ASUNTO: SOLICITUD DE PROPUESTA - SDP/00014311/026/2019 PROVISIÓN Y MONTAJE DEL EQUIPAMIENTO MOBILIARIO EXTERIOR, JUEGOS INFANTILES, EJERCITADORES Y OTROS EQUIPOS PARA EL CONJUNTO EDILICIO PALACIO DE JUSTICIA DE CIUDAD DEL ESTE"

NOTA DE ACLARACION N° 01

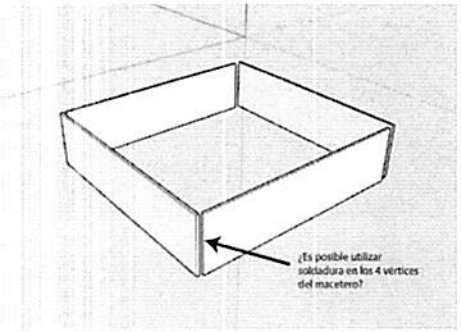
CONSULTA 2.
Maceteros bajo,
a. Es posible utilizer soldadura en los 4 vertices del macetero?

RESPUESTA 2.

Todas las estructuras metalicas deberan ser soldadas, ver especificaciones tecnicas Item B. Carpinteria de hierro.
